泊発電所 3 号機

静的機器の単一故障に係る設計について  
(コメント回答)

平成 26 年 2 月 4 日

北海道電力株式会社

図 重大事故対策概要図(長期対策)

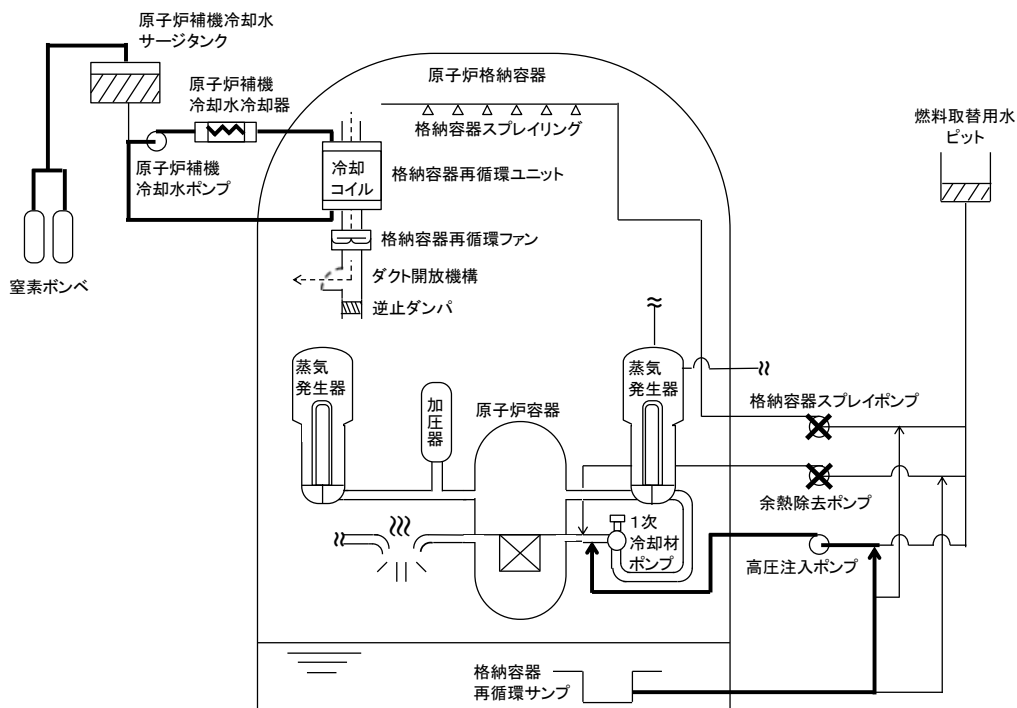
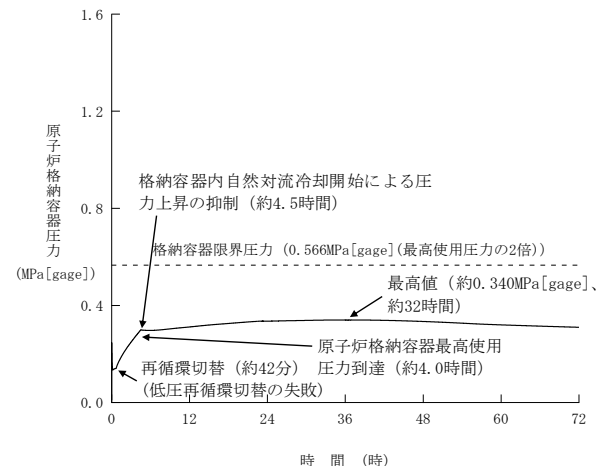
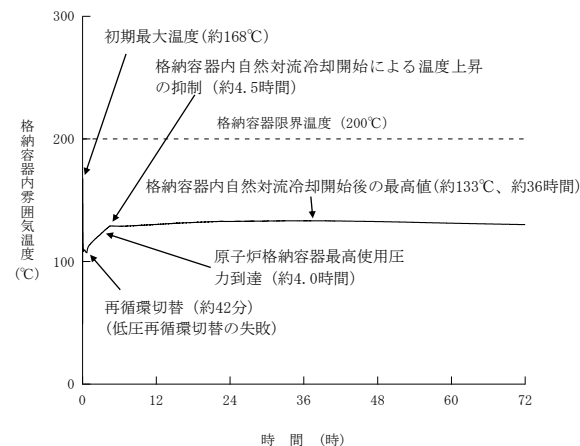
### ○ 格納容器除熱機能喪失

＜大LOCA＋低圧再循環機能喪失＋格納容器スプレイ機能喪失＞

格納容器スプレイ、代替スプレイに期待せずとも、事象は収束している。

図 重大事故対策概要図(長期対策)

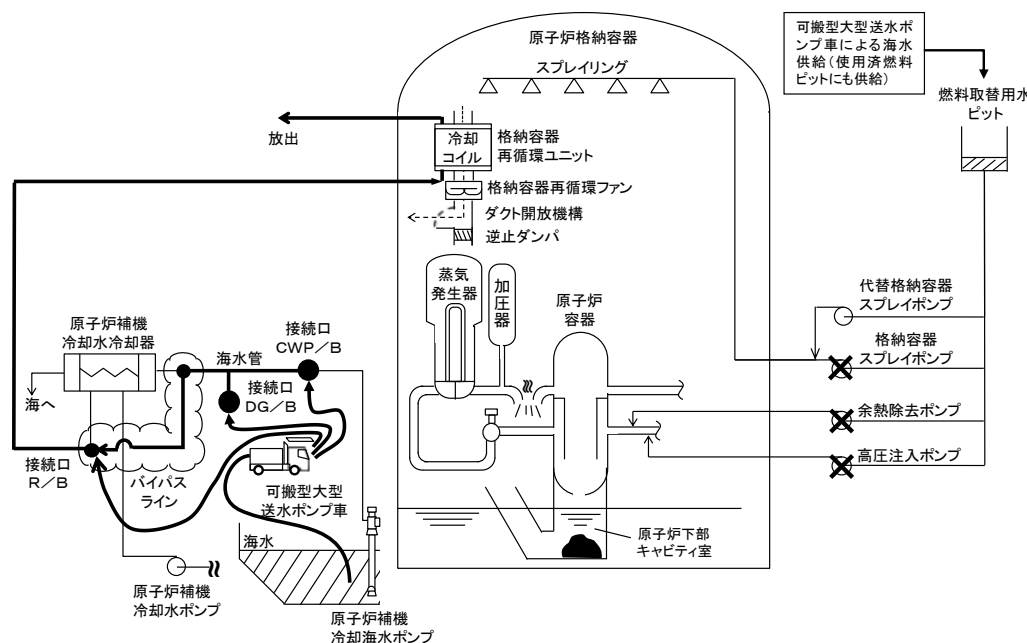
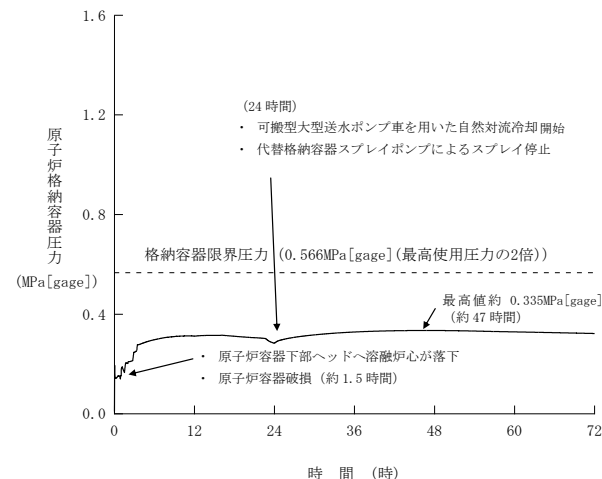
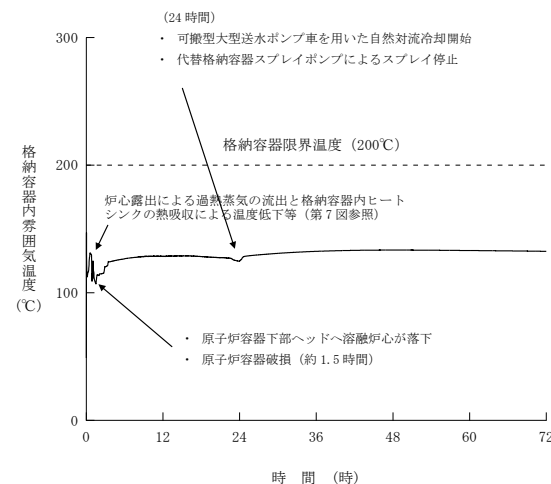
### ○ 格納容器加圧破損(原子炉格納容器外の溶融燃料-冷却材相互作用、溶融炉心・コンクリート相互作用) <大LOCA+ECCS注水機能喪失+格納容器スプレイ機能喪失>

本シーケンスでは事象発生後24時間まで代替スプレイポンプによる注水を期待しているが、RWSPの水が枯渇するのは24時間後以降であり、長期(24時間後以降)における配管機能喪失のみを想定した場合、CV内への注水、冷却は達成できる。

このような条件で、本シーケンスではその後自然対流冷却により事象は収束している。
